**INFORME DE AUDITORÍA N° 081-2023-2-0373-AC**

**AUDITORÍA DE CUMPLIMIENTO  
MUNICIPALIDAD DISTRITAL DE QUEROCOTO  
QUEROCOTO-CHOTA-CAJAMARCA**

**“EJECUCIÓN, SUPERVISIÓN, RECEPCIÓN Y LIQUIDACIÓN DE  
LA OBRA MEJORAMIENTO DEL SISTEMA DE AGUA POTABLE E  
INSTALACIÓN DE UNIDADES BÁSICAS DE SANEAMIENTO  
(UBS), EN LAS COMUNIDADES DE EL ROCOTO, EL PALMO,  
PARAGUAY Y AYANCHACRA, DISTRITO DE QUEROCOTO –  
CHOTA – CAJAMARCA”**

Imagen N° 1

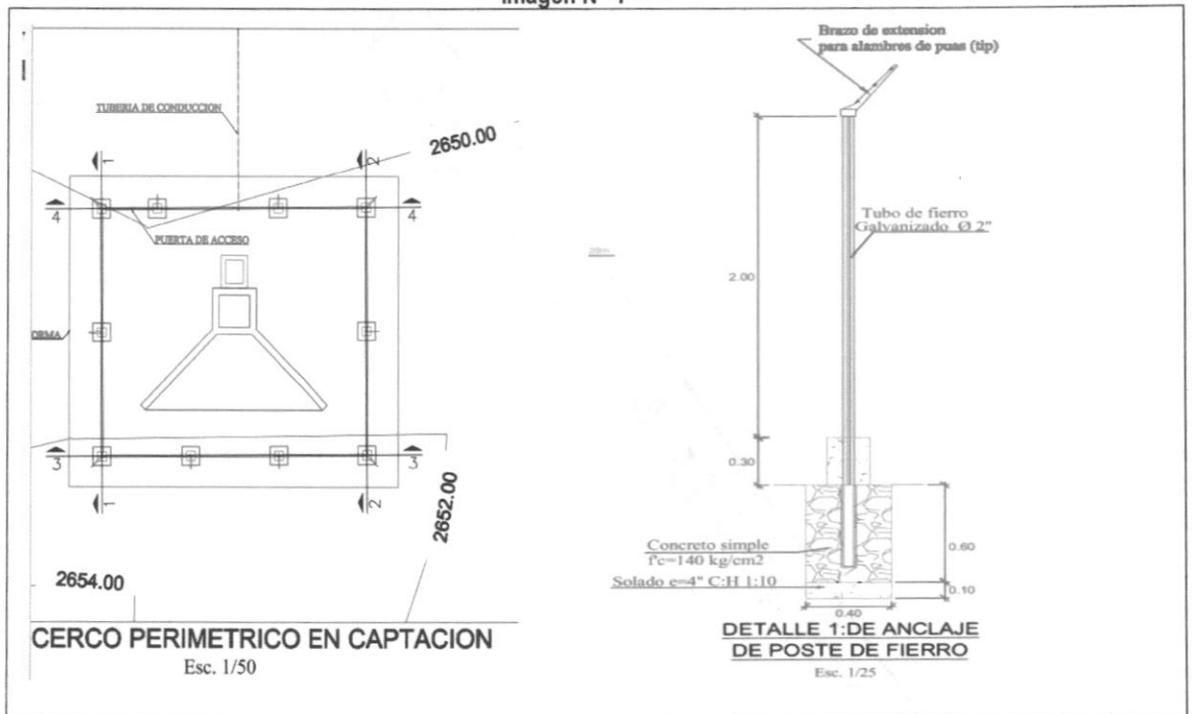
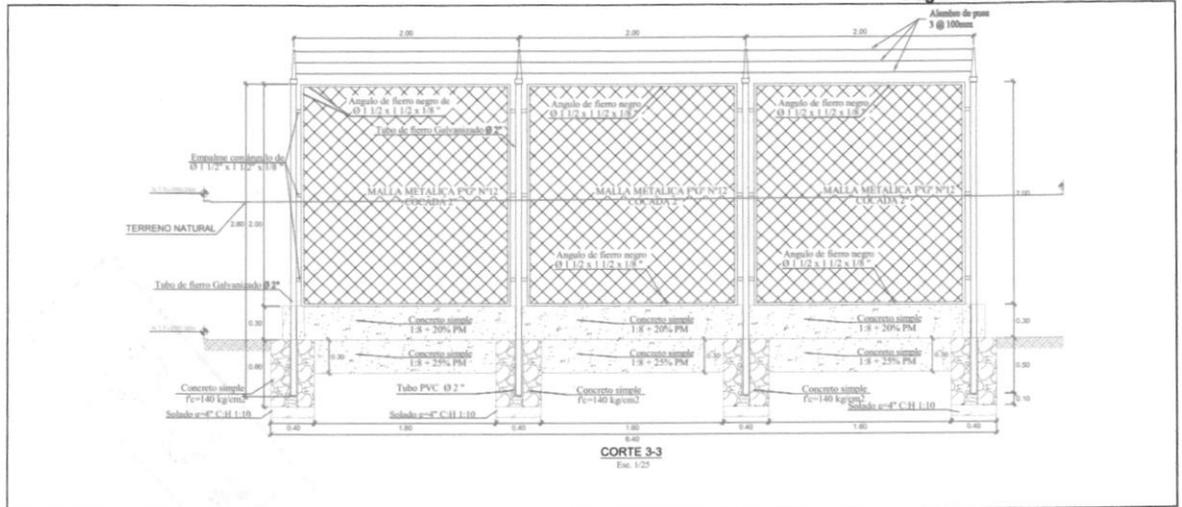
No obstante, de la inspección física a la obra efectuada por la comisión auditora, se ha advertido que además de haber sido modificada la ubicación geográfica de su construcción<sup>40</sup>, difiriendo de los planos del expediente técnico contractual (Apéndice N° 7), así como, de los planos post construcción (Apéndice N° 28); se pudo verificar también, que la sumatoria de metrados ejecutados, es menor a los metrados valorizados por el Contratista en la Valorización N° 08, correspondiente al mes de marzo de 2020 (Apéndice N° 9), en la cual se valorizó, aprobó y pago el 100% de los metrados contractuales referidos al cerco perimetral de las captaciones N° 01, 02 y 03 en la Comunidad El Rocoto. Detalle del total de pago valorizado en exceso, obtenido de la diferencia entre el metrado valorizado y aprobado por la entidad y el metrado realmente ejecutado determinado por la comisión auditora, se presenta en el siguiente cuadro:

Imagen N° 2

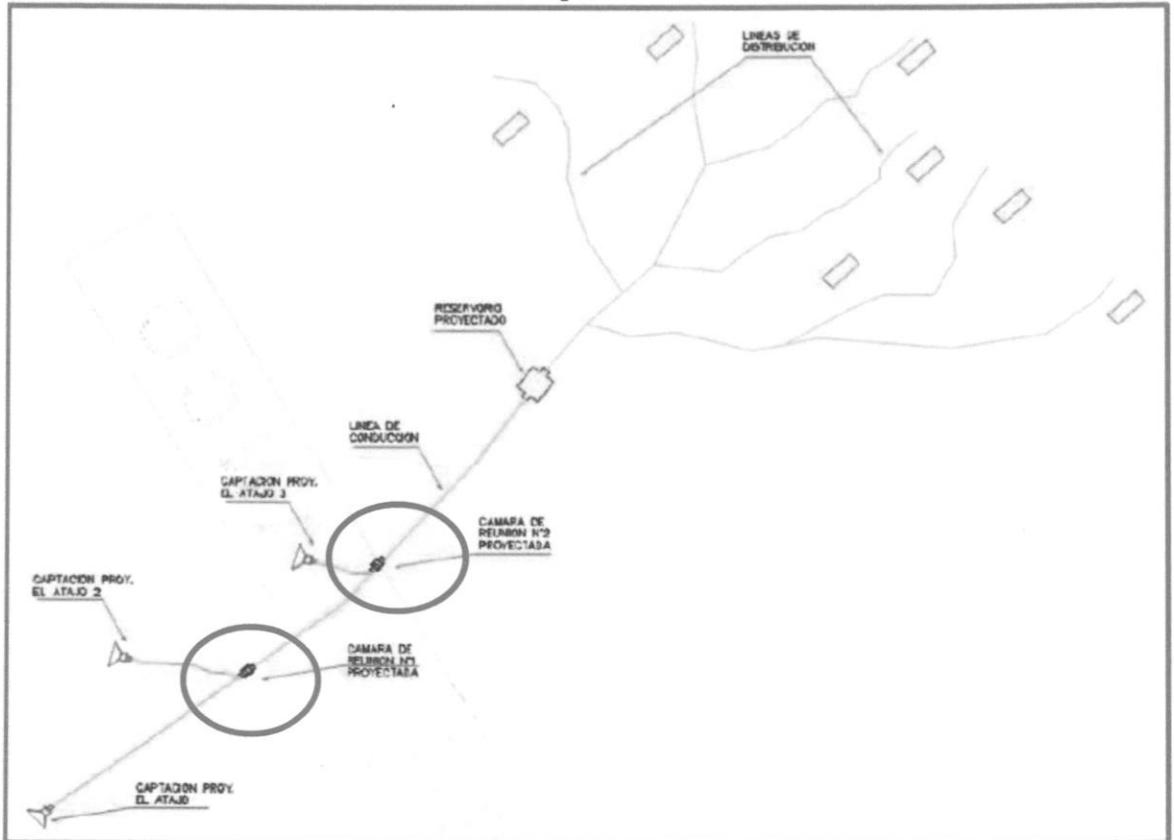
Así mismo, el expediente técnico contractual de Obra (**Apéndice N° 7**), establece<sup>41</sup> que se ha proyectado la construcción de dos (2) cámaras de reunión de caudales, en donde la primera cámara juntará los caudales de las captaciones El Atajo 1 y Atajo 2, y la segunda cámara de reunión juntará los caudales con la tercer captación El Atajo 3; conforme se puede visualizar en el siguiente croquis:

**Imagen N° 3**  
**Planta de Tratamiento de aguas residuales proyectada**

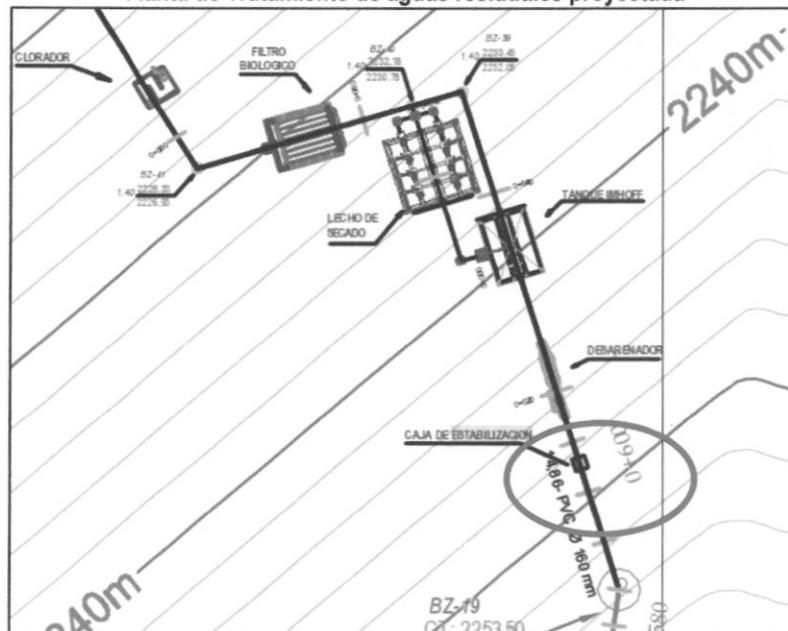
Según el expediente técnico contractual de Obra (**Apéndice N° 7**), en el componente Red de Alcantarillado y Planta de Tratamiento de Aguas Residuales (PTAR) para la Comunidad Paraguay contempla entre otras metas, la construcción de una (1) caja de Estabilización; para lo cual, fue presupuestada la partida **03.01.02.08.01 Caja de Estabilización** con un costo total de **S/ 1 500,00**; la cual sería instalada incluido el dado de concreto para la planta de tratamiento, con sus respectivos accesorios, siendo su ubicación en la planta de tratamiento proyectada, conforme al siguiente croquis:
